Panamá, 24 de julio de 2024  
CXJP-061-2024

En respuesta a la solicitud del día 27 de agosto de 2024, vía correo electrónico, donde se solicita generar una cartografía que permita determinar la ubicación del proyecto de Estudio de Impacto Ambiental, categoría I, denominado **COSECHA DE AGUA-CANTERA SUR (CEMEX)**, le informamos lo siguiente:

Mediante Nota DRPN-DIREC-517-1510-2024, del 15 de octubre de 2024, la Sección de Evaluación de Impacto Ambiental, solicita aclaración de la información aportada en el EsIA del proyecto denominado "**Cosecha de Agua-Cantera Sur**", donde el proyecto consiste en la construcción de un acueducto de 2.2 km, captación de agua de las tinas de sedimentación de la Cantera Sur, construcción de la caseta de bombeo y soterramiento de tuberías de 6 pulgadas de diámetro y conducir las aguas hasta el tanque de almacenamiento existente ubicado en la planta de cemento.

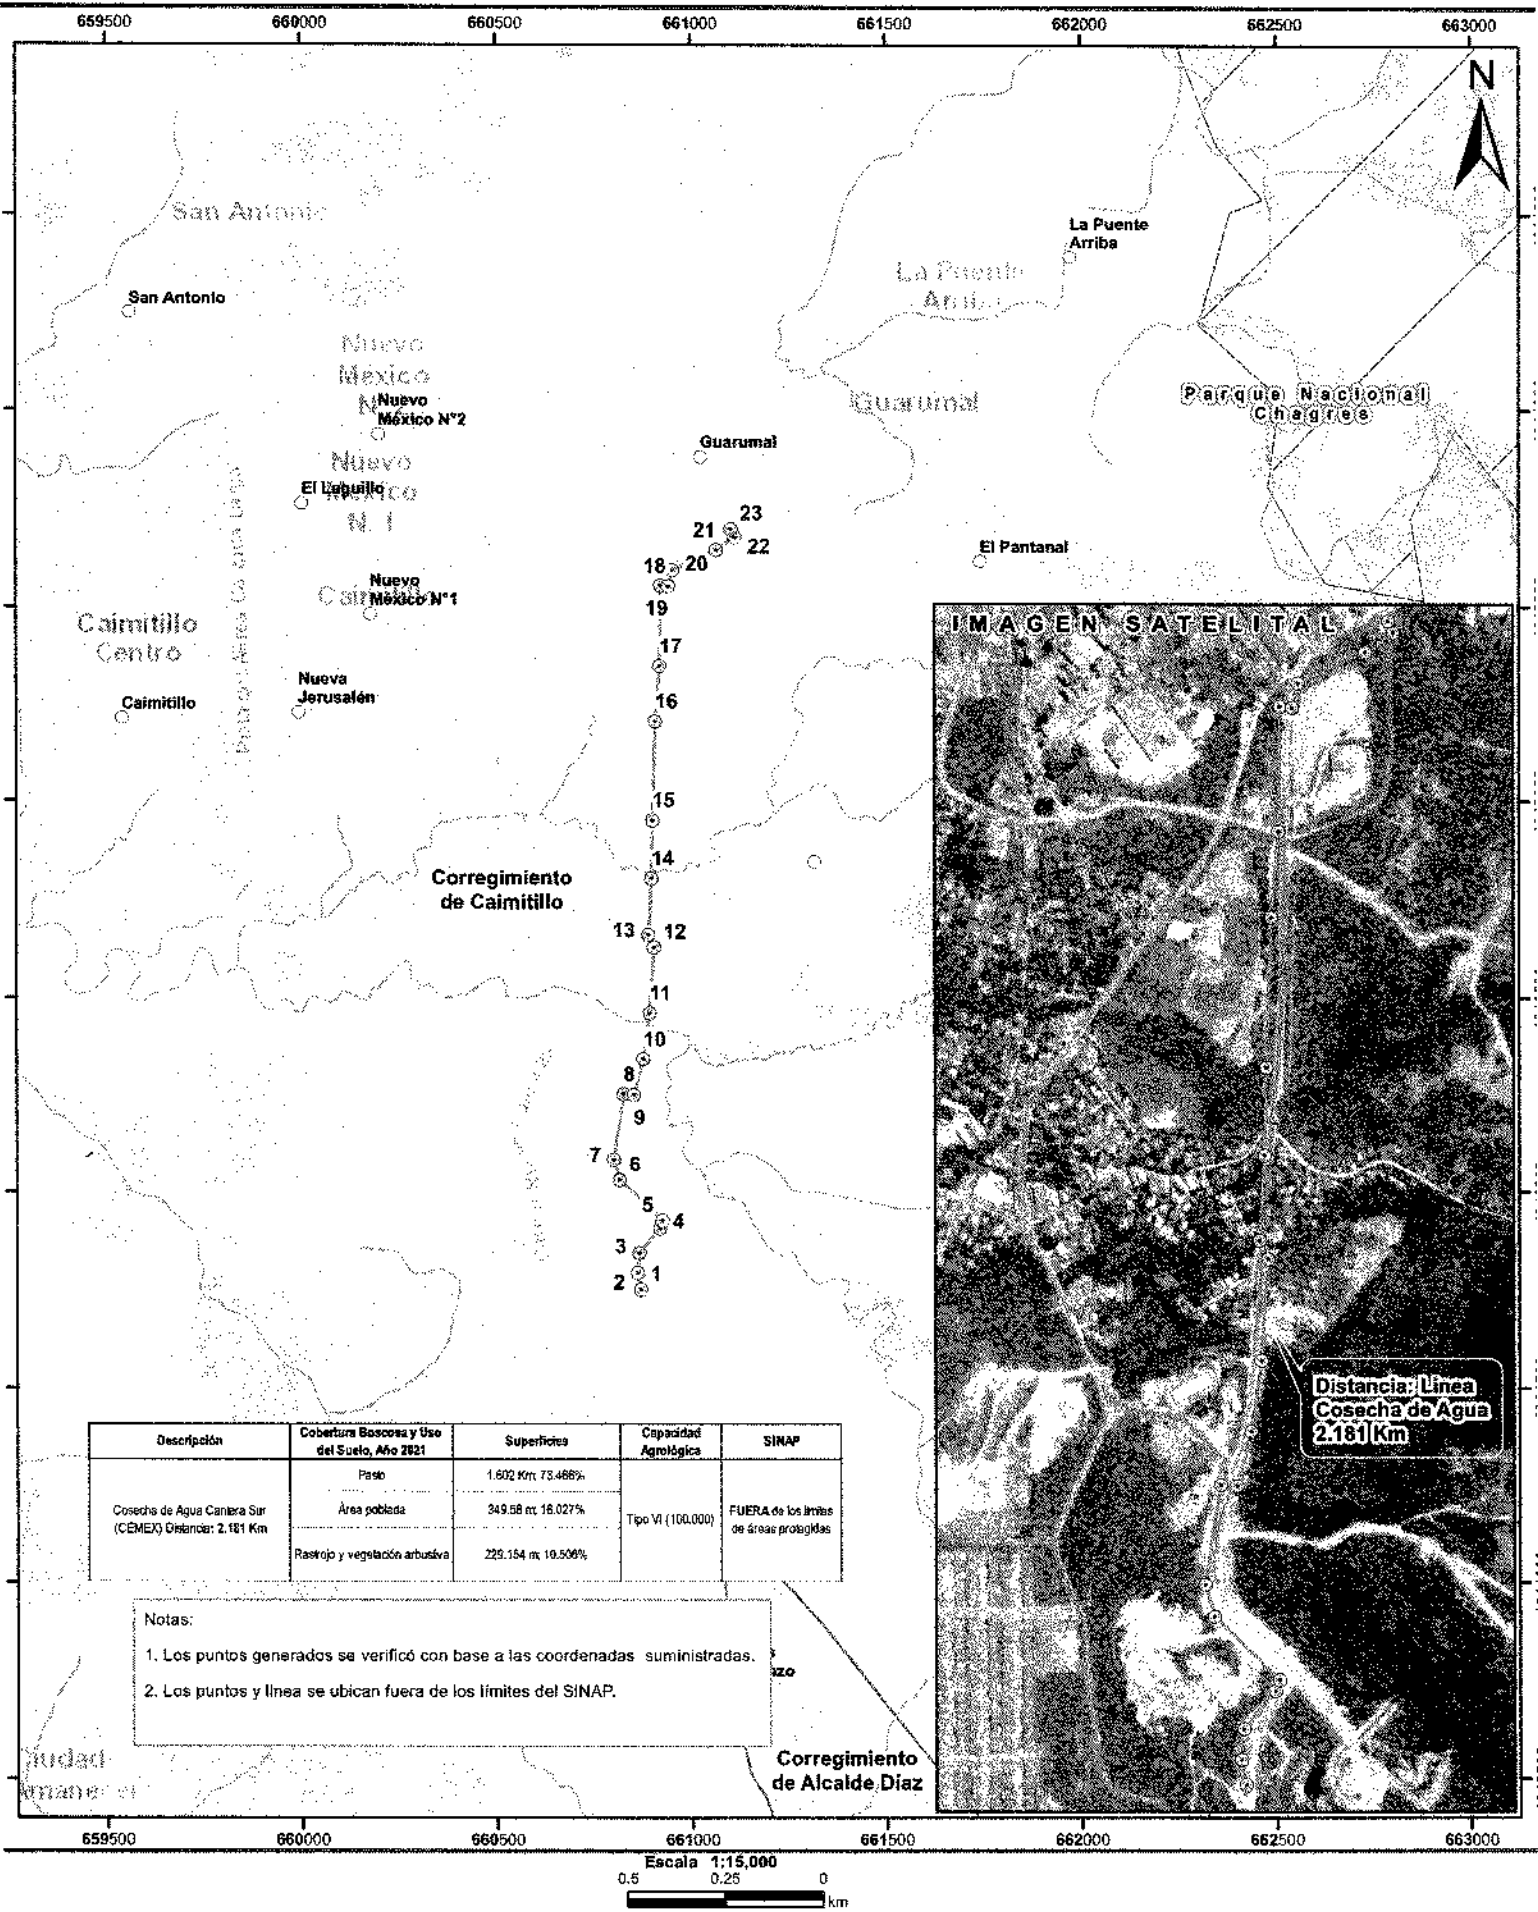
Con los datos proporcionados se generó datos puntuales y a la vez se trazó una línea indicando dicha tubería con una distancia de **2.181 Km**; la misma se ubica fuera de los límites del SINAP.

De acuerdo a la Cobertura Boscosa y Uso del Suelo, año 2021, la línea se ubica en las categorías de Pasto “(1.602 Km; 73.466%)”; Área poblada “(349.58 m; 16.027%)”; Rastrojo y vegetación arbustiva “(229.154 m; 10.506%)” y según la Capacidad Agrológica, la línea ubica en el tipo: VI - (No arable, con limitaciones severas, aptas para pastos, bosques, tierras de reserva), ver tabla en el mapa.
